女川原子力発電所第2号機 工事計画審査資料	
資料番号	02-補-E-01-0100-6-4 改 3
提出年月日	2023年 6月 14日
【凡例】 [] : 前回ヒアリング資料からの変更箇所

補足-100-6-4 原子炉格納容器調気系主配管の

要目表記載変更について

東北電力株式会社

④ 原子炉格納容器調気系主配管(2/13)

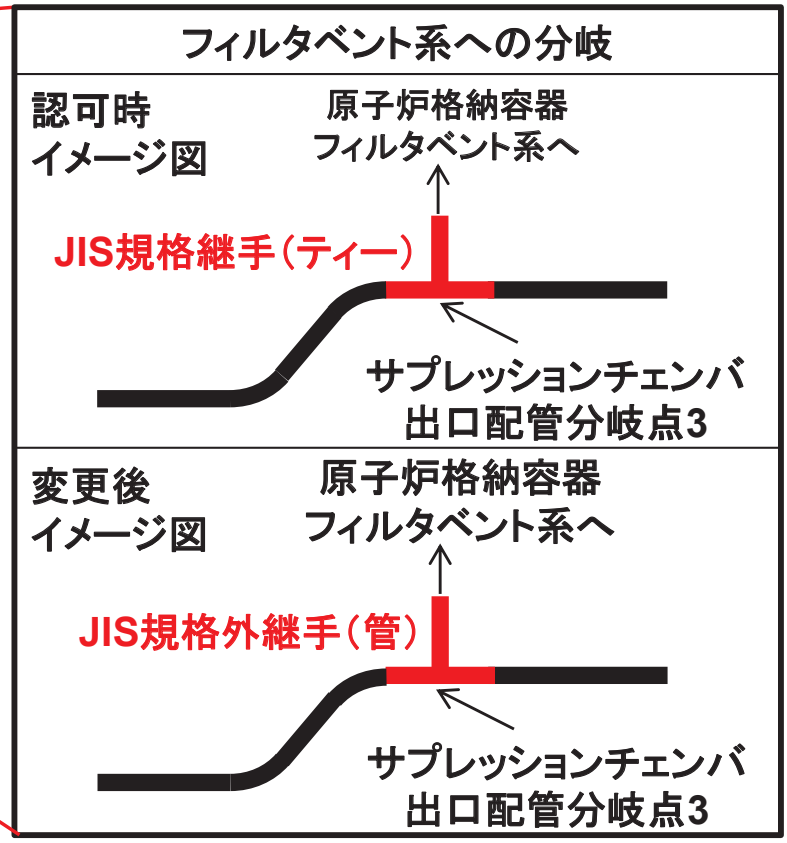
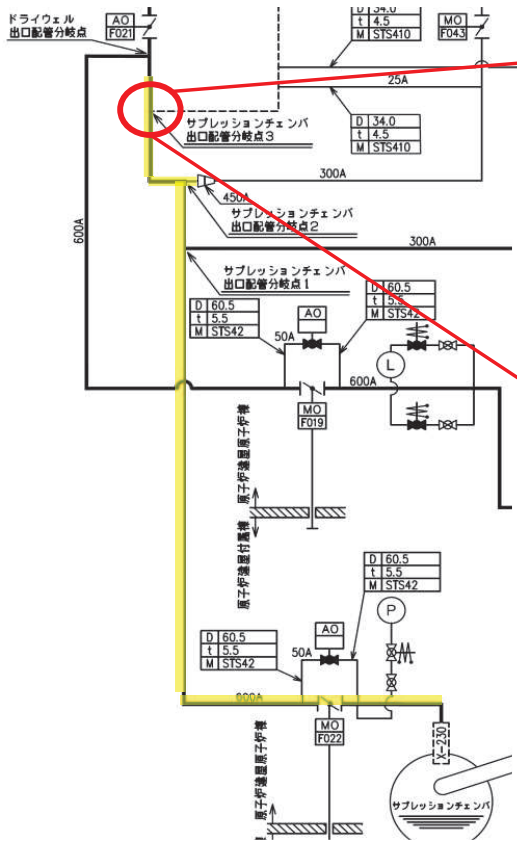
【目的】 原子炉格納容器調気系から原子炉格納容器フィルタベント系への分岐点において、JIS B2312(2001)で規定する寸法に適合しない管継手(以下「JIS規格外管継手」という。)を採用していることを、要目表に適切に記載していなかったことから、要目表の記載変更を行う。

【必要性】 原子炉格納容器調気系の600A 配管から原子炉格納容器フィルタベント系の400A 配管への分岐点において、JIS規格では600A/600A/400A の径違いの管継手がないことからJIS 規格外管継手を採用しているが、2021年12月23日認可の「設計及び工事の計画」の要目表において、JIS 規格の管継手として記載していたため、要目表の記載変更を行う必要がある。

【申請内容】 原子炉格納容器調気系から原子炉格納容器フィルタベント系への分岐点において、600A から400A への分岐が必要であるが、JIS 規格には当該の径違いの管継手がないことからJIS 規格外管継手を採用する。
